MODIFICA TECNICA N. 248 INTERVENTI SU PONTI E VIADOTTI ESISTENTI - lotto 2a VIADOTTO FRATTINA Relazione di modifica tecnica n. 248

MODIFICA TECNICA N.248

WBS: Viadotto Frattina VE03

OGGETTO: Modifica posizione palo 1 della palificata della spalla lato PA da realizzarsi su lato corsia in direzione Palermo, e modifica posizione palo 6 della palificata della spalla lato AG da realizzarsi su lato corsia in direzione Agrigento.

Figura 3 – Spalla lato PA (modifica posizione palo n.1 della palificata sulla corsia in direzione Palermo)

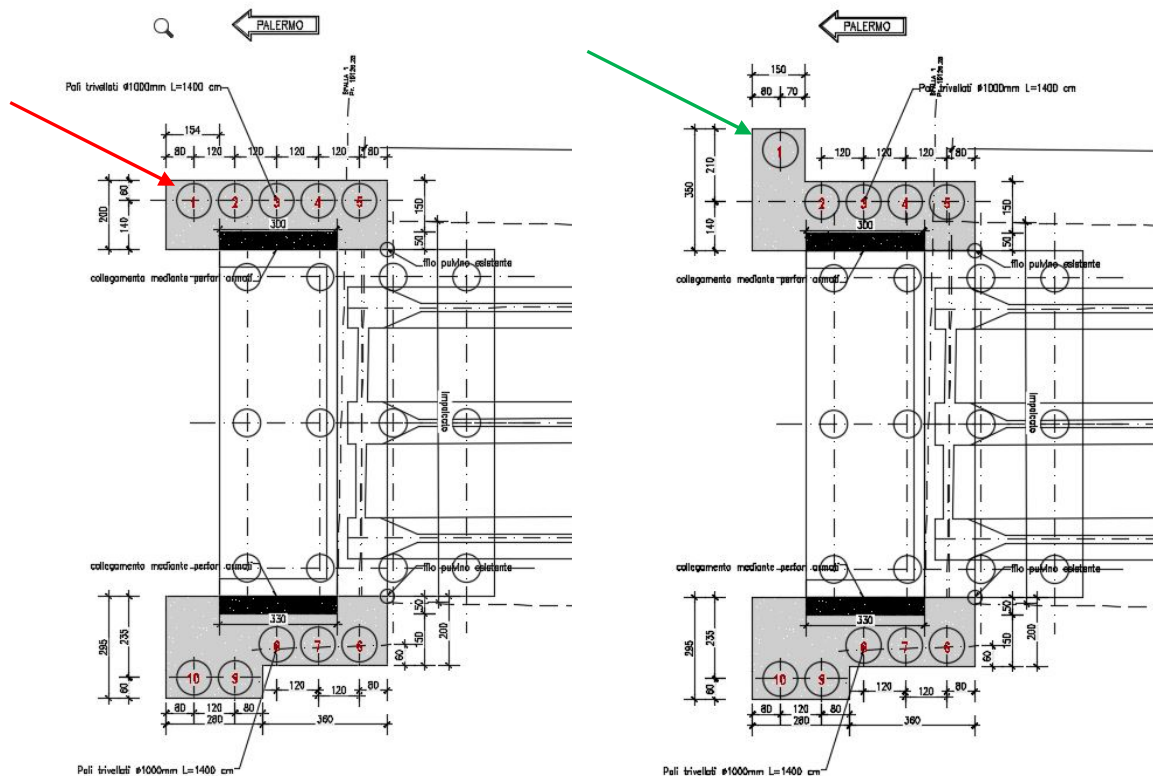
Scopo della presente nota tecnica è la risoluzione delle N.C. n. 863 e n. 960 rilevate dai tecnici del C.G.:
 la N.C. n. 863 è stata rilevata in data 28/03/2018, ed è relativa alla difformità riscontrata nella posizione planimetrica del palo n.1 della spalla lato PA rispetto a quanto previsto dagli elaborati grafici di PED, nell'ambito dell'intervento di miglioramento sismico del Viadotto Frattina; la N.C. n. 960 è stata rilevata in data 09/08/2019, ed è relativa alla difformità riscontrata nella posizione planimetrica del palo n.6 della spalla lato AG.

- **NON CONFORMITA' n.863 del 28/03/2018:**

"La posizione planimetrica del palo n.1 spalla PA risulta difforme dall'elaborato di progetto"

Le non conformità rilevate nascono a seguito del ritrovamento di opere in c.a. esistenti, durante le lavorazioni di cantiere, ad una profondità di circa 8,00 mt e 5,00 mt dal piano di campagna, interferenti rispettivamente con la posizione del palo n.1, da realizzare per l'intervento di rinforzo della spalla lato PA, e del palo n.6, da realizzare per l'intervento di rinforzo della spalla lato AG.

Si è quindi reso necessario prevedere una traslazione della posizione per entrambi i pali così come illustrato nelle seguenti immagini.

Con una freccia di colore rosso si individua la posizione del palo n. 1 prevista per l'intervento di rinforzo della spalla lato PA nella configurazione di progetto (vedi MT196), mentre con una freccia di colore verde si individua la posizione del medesimo palo nella configurazione di progetto modificata.

Nonostante le modifiche costruttive illustrate nella presente nota tecnica, rispetto allo schema di calcolo teorico, le sollecitazioni sui pali non variano in modo significativo, pertanto le verifiche di sicurezza illustrate nello stralcio di relazione di calcolo sopra riportato, possano ritenersi valide anche per la configurazione modificata della disposizione in pianta sia della palificata della spalla lato PA da realizzarsi su lato corsia in direzione Palermo, che della palificata della spalla lato AG da realizzarsi su lato corsia in direzione Agrigento.

Discorso diverso vale per il cordolo di fondazione, il quale avendo una forma da "L" risulta sollecitato in modo differente rispetto a quanto previsto nel PE, pertanto di seguito si riportano le verifiche di sicurezza del cordolo (sez. A-A) nella nuova configurazione modificata.

Figura 4 - Spalla lato AG (modifica posizione palo n.6 della palificata sulla corsia in direzione Agrigento)

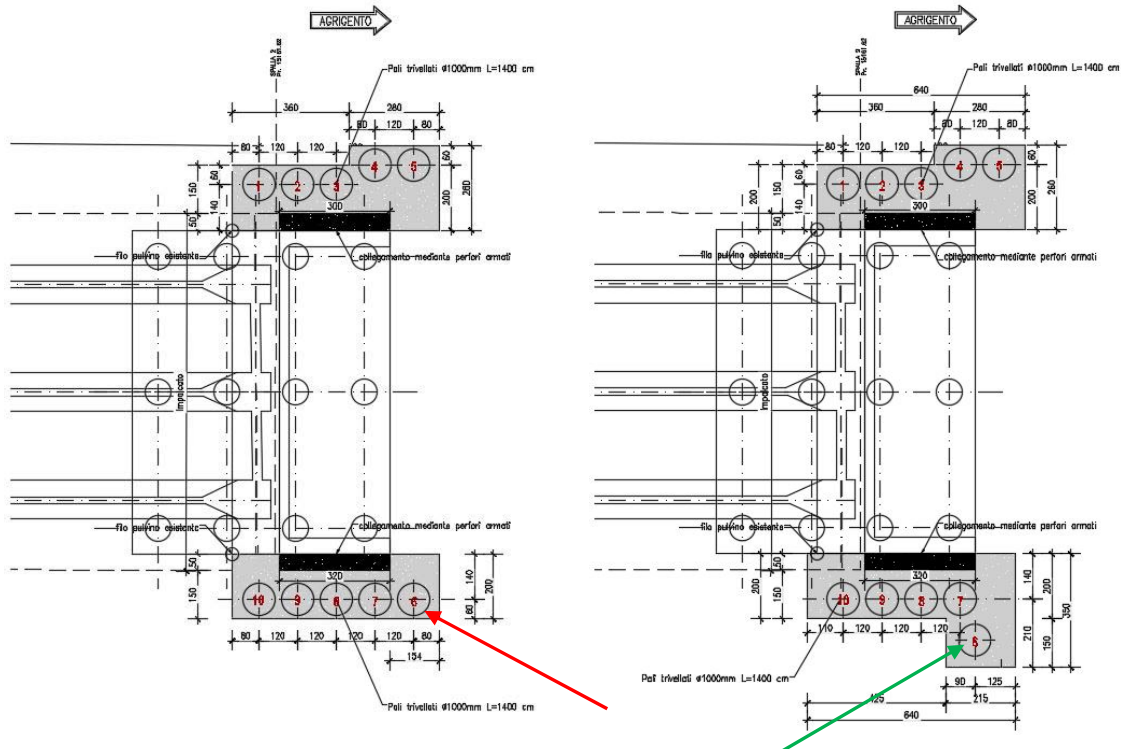
- **NON CONFORMITA' n.960 del 09/08/2019:**

"Si constata la realizzazione del palo n.6 della spalla AG del viadotto esistente Frattina in difformità al progetto. Il palo è stato realizzato come da schema allegato"

Con una freccia di colore rosso si individua la posizione del palo n. 6 prevista per l'intervento di rinforzo della spalla lato AG nella configurazione di progetto (vedi MT196), mentre con una freccia di colore verde si individua la posizione del medesimo palo nella configurazione di progetto modificata.
